**Oggetto: Procedura di VIA di competenza statale. Aeroporto di Milano - Malpensa. Masterplan 2035 [ID: 5359]. Contributo della Provincia di Varese.**

**DECRETO N. 175 DEL 12/08/2022**

## **DOCUMENTO TECNICO**

Figura 1: Alternative localizzative di Cargo City considerate dopo la richiesta integrazioni.

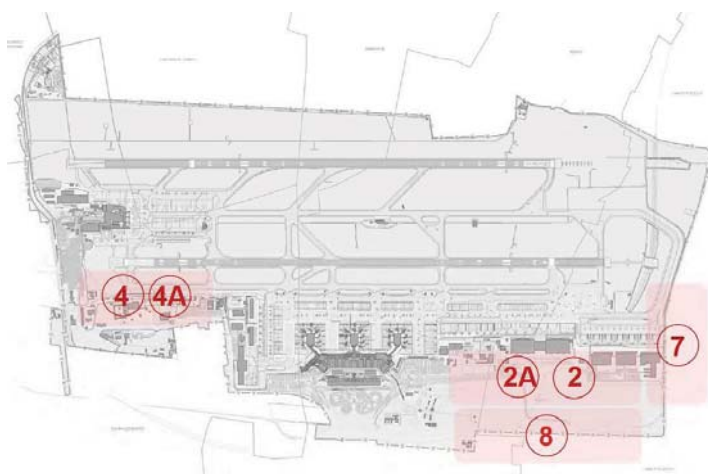
Sulla base della documentazione fornita, le considerazioni effettuate nel precedente parere provinciale<sup>3</sup> avevano portato a rilevare che gli elementi di preferibilità tecnica dell'alternativa 7 rispetto alla 2/2A e alla 4/4A non costituivano elementi ostativi alla fattibilità e che, pertanto, doveva prevalere la scelta dell'ipotesi a minore impatto ambientale. In relazione alle analisi ambientali compiute nell'istruttoria si rilevava, inoltre, di non poter condividere gli esiti della valutazione in quanto il metodo utilizzato

(STRAIN) non era stato applicato in modo adeguato e si individuava l'ipotesi 7 come l'alternativa a maggiore impatto ambientale rispetto alle altre soluzioni proposte (2/2A, 4/4A).

In primo luogo, si rileva che l'alternativa 8 non viene più presa in considerazione.

Per quanto riguarda l'alternativa 4 (sviluppo in area Case Nuove di Somma Lombardo) si prende atto di come il proponente dichiara che la stessa debba essere definitivamente scartata a causa dell'apposizione del vincolo di interesse culturale su Cascina Malpensa in quanto, l'impossibilità di includere l'area occupata dalla cascina, nonché la presenza del cimitero della loc. Case Nuove, rende le rimanenti superfici disponibili inadeguate alla realizzazione delle piazzole e dei magazzini richiesti per soddisfare la domanda di incremento delle infrastrutture dedicate al settore cargo.

Si rileva, però, che nell'alternativa 4 già proposta, era comunque previsto il mantenimento della Cascina Malpensa, come si evince anche dalla documentazione integrata. Con tale indicazione pare, piuttosto, restare preclusa in questo momento l'alternativa 4A.

Stante quanto sopra, si ipotizza che entrambe le alternative non siano state riproposte per motivi dimensionali, pur non spingendosi ad analizzare esplicitamente alcuna soluzione intermedia tra la 4 e la 4A, per le quali nella documentazione presentata nelle fasi precedenti non si rilevavano criticità rispetto agli *Elementi di Safety delle correlate airport operations* (cfr. allegato 20 pag. 11-13).

**Figura 3: Stralcio Planimetria “MP\_015 Stato di Progetto - Fase 1 2019-2025” a sinistra la versione pubblicata in fase di avvio, al centro quella revisionata dalle integrazioni volontarie e a destra la proposta di revisione del nuovo tracciato.**

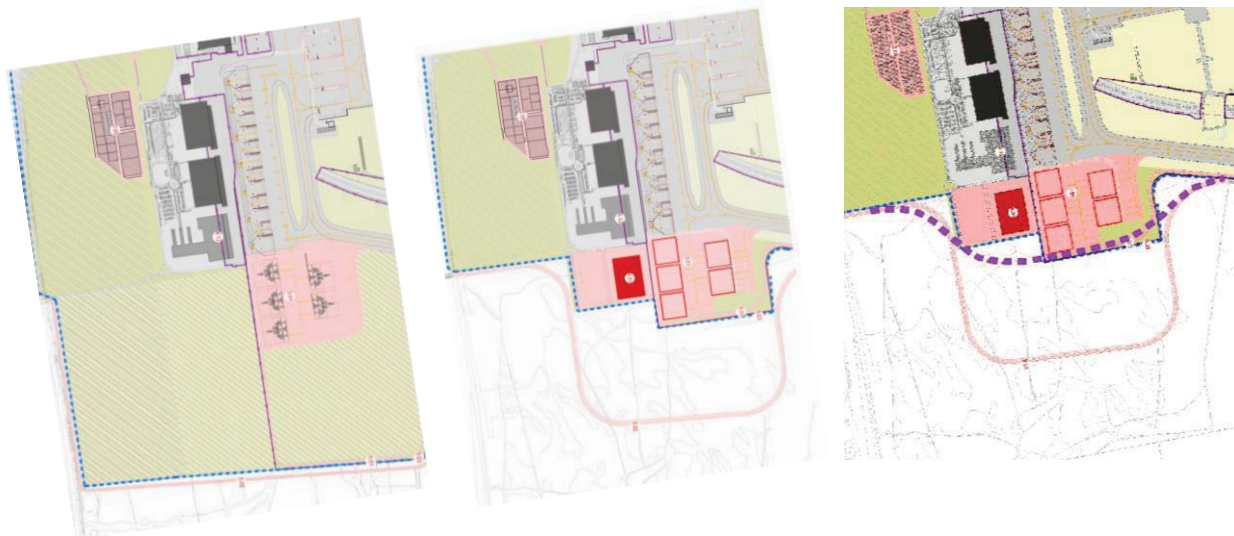
Si rileva che nella nuova documentazione proposta, il proponente rivede la configurazione di progetto della Fase 1 anticipando di fatto degli interventi originariamente previsti in Fase 2 e, quindi, occupando fin da subito una maggiore superficie (circa 55.000 mq in più rispetto ai circa 110.000 mq già previsti nella fase 1 della precedente configurazione).

Si prende atto che tale scelta si è resa necessaria per la combinazione di diversi elementi (anticipo dei volumi di mercato rispetto alle previsioni di circa 3 anni, crescita del segmento e-commerce superiore alle stime) che hanno portato ad avere maggiori necessità e ad anticipare lo sviluppo; tuttavia, si rileva che la stessa doveva, se non altro, essere strutturata in modo da interessare un'area più uniforme possibile. Infatti, considerato che le fasi successive alla prima sono subordinate all'efficacia degli interventi compensativi, l'occupazione di una maggiore superficie in fase 1 avrebbe dovuto essere progettata in modo più razionale.

Si evidenzia, in particolare, che nella prima fase verrà realizzato anche il nuovo tracciato della S.P.14 ter che, nella configurazione proposta, determinerà sin da subito una frammentazione dell'ambiente naturale nonché un allungamento del tracciato stradale e un aumento della tortuosità del percorso. Tali criticità, come meglio precisato nei successivi paragrafi, hanno un impatto rilevante, soprattutto se, a causa della mancata riuscita delle compensazioni e/o di una minore crescita della domanda, lo sviluppo non coinvolgesse tutto l'ambito compreso tra l'attuale sedime e la nuova strada.

Per le ragioni sopra richiamate si ritiene, quindi, opportuno rivedere la configurazione del nuovo tracciato così come meglio specificato nel paragrafo 4.3. al fine di adattarlo allo sviluppo della fase 1, considerando che i costi aggiuntivi risulterebbero estremamente contenuti in quanto si tratterebbe di anticipare sostanzialmente una piccola parte dei lavori di fondazione aeroportuale, poi destinata a piazzale e perfettamente compatibile con la sovrastruttura stradale.

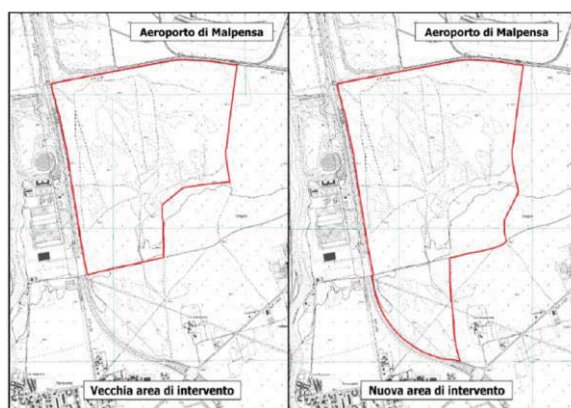
Richiamando i contenuti del precedente parere si ribadisce che il potenziamento dell’area Cargo City in tale direzione determina un aumento delle superfici artificiali a discapito di quelle naturali vegetate interferendo con l’habitat di brughiera che rappresenta l’elemento di maggior valore da un punto di vista vegetazionale, in quanto costituisce l’esempio più esteso in ambito regionale e la formazione meglio rappresentativa di tutta la Pianura Padana centrale ed occidentale.

La conseguente sottrazione dell’habitat di brughiera esistente, un ambiente peculiare per la riconosciuta rarità botanica e faunistica, costituirà un impatto rilevante, di per sé ritenuto non mitigabile e/o compensabile dal punto di vista prettamente naturalistico in relazione alla sua struttura complessa, espressione di una lenta evoluzione, frutto di una particolare combinazione di fattori e di condizioni pedologiche. Laddove venisse esclusa la presenza di alternative fattibili a minore impatto ambientale e confermata la sussistenza dell’imperativo interesse pubblico alla strategicità dello sviluppo aeroportuale, la sostenibilità del progetto individuata appare inevitabilmente subordinata all’efficacia degli interventi compensativi di riequilibrio ambientale.

In tale cornice appare significativo esplicitar come le valutazioni effettuate dallo scrivente Ente fanno riferimento ai principi di tutela dettati dalla Direttiva Habitat 92/43/CE<sup>6</sup> in quanto pienamente coerenti e vevoli per la salvaguardia dell’habitat brughiera ed estendibili nel caso di specie secondo tale fattispecie, pur consapevoli che gli stessi non rivestono cogente valore normativo/procedurale in quanto l’habitat non ricade in un sito riconosciuto.

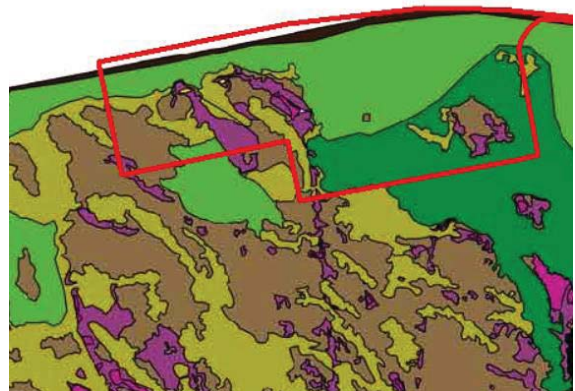
Rispetto al coordinamento tra lo sviluppo dell'area cargo e il progetto di miglioramento ambientale, si evidenzia che l'inizio della fase 2 è prevista 3 anni dopo l'avvio dell'espansione e del progetto di compensazione, che a quel momento non avrà ancora concluso il monitoraggio della fase prodromica teso a verificare l'efficacia delle tecniche di ricostituzione dell'habitat adottate. Infatti, nella fase prodromica, alla ripiantumazione dovrà seguire un periodo di quattro anni per il medesimo monitoraggio.

Poiché il successo relativo alla ricostituzione di un biotopo così esigente dipende da una serie di variabili e dalla loro interazione (come peraltro confermato più volte nella documentazione integrativa volontaria), si ritiene opportuno un migliore coordinamento tra fasi di ampliamento del sedime, fasi di compensazione e la verifica dei risultati attesi dalle stesse, in coerenza con l'art. 3-ter del D.lgs. 152/06 "Principio dell'azione ambientale" che raccomanda l'applicazione dei principi della precauzione, prevenzione e correzione dei danni causati all'ambiente<sup>7</sup>.
